In relazione alla nota della direzione generale cura del territorio e dell'ambiente della regione Emilia-Romagna, area valutazione impatto ambientale e autorizzazioni, a firma dell'ing. **Denis Barbieri**, del 14/11/2023, con specifico riferimento al punto 4, in materia di acustica, si riportano di seguito le integrazioni richieste.

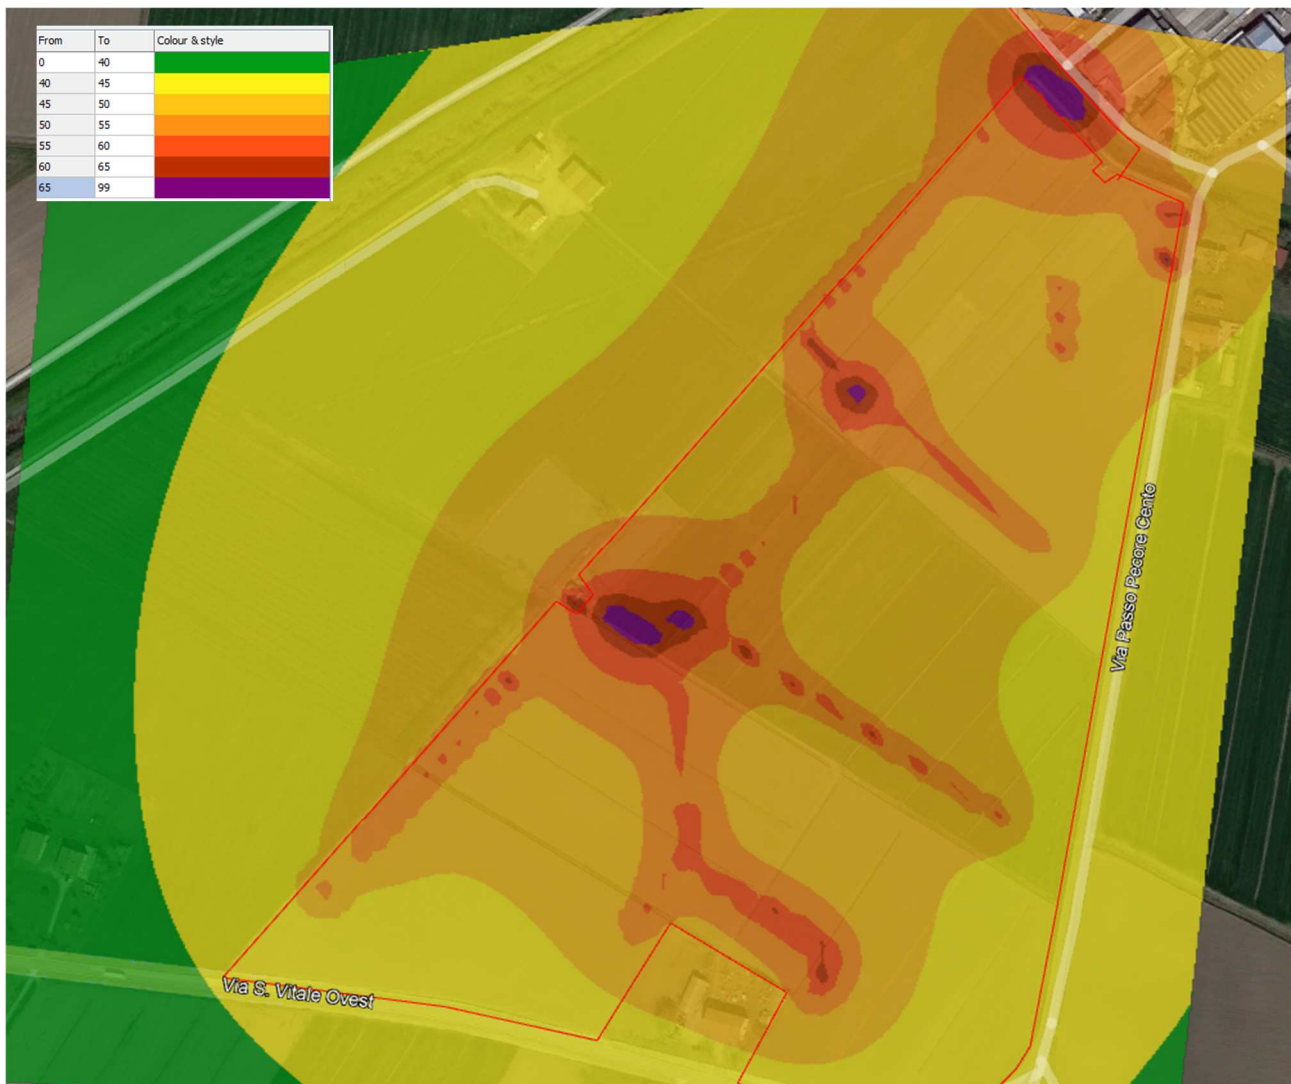
Si riporta di seguito la sovrapposizione su Google earth delle curve isofoniche da cui sono poi stati ricavati i livelli sonori ai ricettori. I livelli sonori riportati sono quelli associati alla sola sorgente specifica. I livelli immessi sono quindi stati ricavati come somma energetica del livello residuo nella situazione attuale e il livello qui calcolato relativo allo stato futuro.

Si fa presente che la Vostra richiesta di integrazione è assolutamente chiara ma a nostro parere deriva dalla metodologia di calcolo utilizzata da un software commerciale diverso da quello da noi utilizzato. Detto software permette di creare le due mappe (ante e post) e sovrapporle mentre nel caso in esame la sovrapposizione è stata effettuata utilizzando un semplice foglio Excel, non essendovi obblighi legislativi sulla metodologia operativa di calcolo. In tale calcolo vengono applicati i principi matematici della acustica applicata utilizzati in genere per la valutazione di più effetti sonori sovrapposti (somme energetiche, scala logaritmica, ecc.).
